**ENQUETE PUBLIQUE RELATIVE A LA
DEMANDE DE LA SOCIETE *FERME EOLIENNE
DE DROISY* D'AUTORISER L'EXPLOITATION
D'UN PARC EOLIEN TERRESTRE SUR LA
COMMUNE DE DROISY
du 12 novembre 2020 au 12 décembre 2020**

***RAPPORT DU COMMISSAIRE ENQUETEUR
TOME 1***

*Décision du Tribunal Administratif de Rouen du 23 septembre 2020
Arrêtés du Préfet de l'Eure DELE / BERPE / 20 / 874 du 13 octobre 2020*

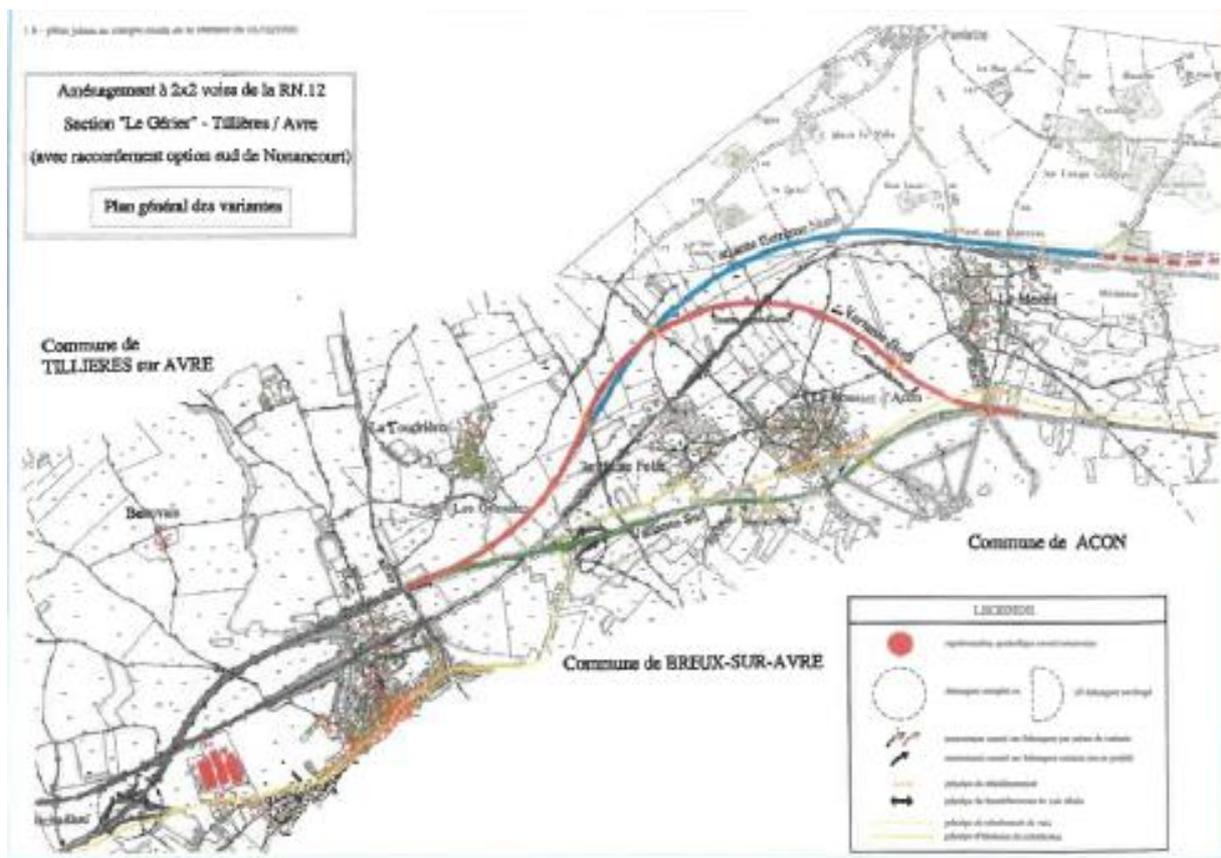
L'avis de la MRAe recommandait d'actualiser l'état initial faune-flore en prenant en compte les impacts cumulés avec les autres parcs éoliens. Le mémoire en réponse ne traite que succinctement les effets cumulés.

La réponse du pétitionnaire me semble un peu succincte et non étayée. Compte-tenu de l'ancienneté du dossier qui n'évoquait pas, et donc ne prenait pas en compte, le parc éolien de Roman-Grandvilliers, il me semble qu'une actualisation aurait été souhaitable.

Les effets cumulés d'un point de vue environnemental avec les autres parcs éoliens sont faibles du fait de la distance entre les différents projets limitant les interactions autres que paysagères, c'est pourquoi le volet effet cumulés apparait comme succinct. Il n'y a en effet pas :

- D'effet barrière vis-à-vis des migrations diffuses surplombant les sites
- De mortalité associée sur une faune nicheuse qui ont des populations d'individus bien distinctes pour chaque site

Annexe 10 du mémoire en réponse : Coupes étudiées depuis le château

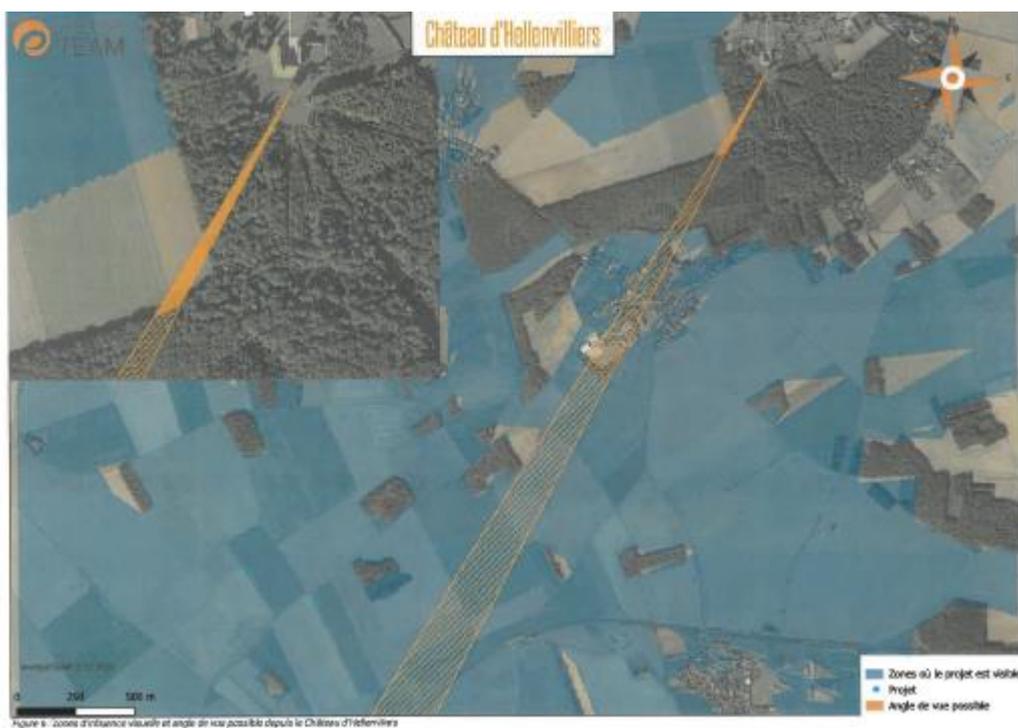
- L'ensemble du parc éolien serait visible depuis le « saut-de-loup » situé sur une allée du château ; étant précisé que le parc du château est lui-même protégé au titre des monuments historiques.

Les coupes réalisées par EnergieTEAM concluent à l'absence de visibilité des éoliennes depuis l'allée orientée vers le sud-ouest.
